Datum předložení změny:		<b>ZL č. 58</b>
Zhotovitel:	Zlínstav a.s.	
Objednatel:	Vysoká škola chemicko-technologická v Praze	
Projektant:	SPS projekt, spol. s r.o.	
TDS:	Gleeds Česká republika a.s.

Projekt zakázkové číslo:	513/18
Stavba:	VŠCHT Praha – Rekonstrukce prostor uvolněných z pronájmu (etapa I) v budově B ul. Zikova – kancelářská část
Objekt:

Název změny:	58 L- profily krov, sociálky
--------------	------------------------------

1NP  
L-PROFILE 4ks

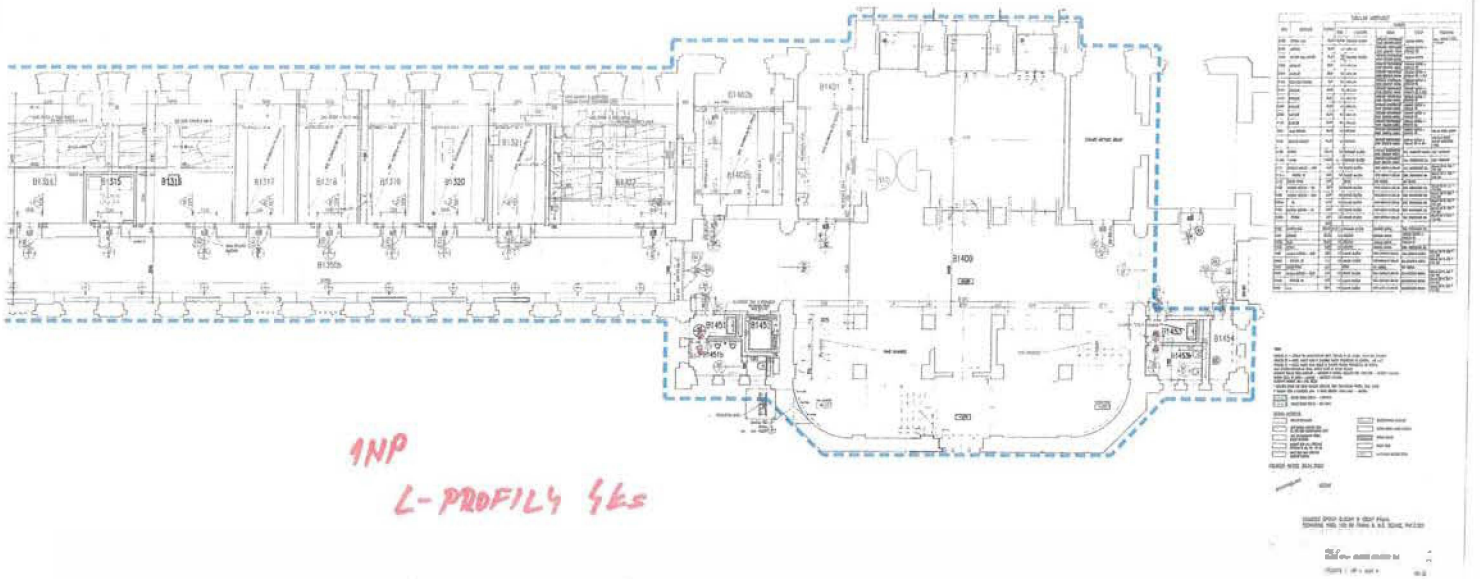
**Odůvodnění a popis změny a identifikace původce změny:**  
Na základě KD a obchůzek stavby došlo k doplnění požadavku na montáž "L" profilů v místě prostupů technologií v prostoru krovu a soc. zařízení. Prostupy technologií VZT, ÚT a CHL. přes zděné příčky doplnit ze statického důvodu o L-profilů. ZL je realizován za splnění podmínek § 222 odst. 4 ZZVZ jako nepodstatná změna závazku ze smlouvy.

**Nové řešení:**  
V místech, kde technologické rozvody prostupují zděnou příčkou došlo k doplnění "L" profilů ze statického důvodu.

Překlady z L profilů byly nad vybourané instalační prostupy v původních příčkách doplněny s ohledem na zjištěný materiál příček, na umístění otvorů a umístění stávajících překladů.
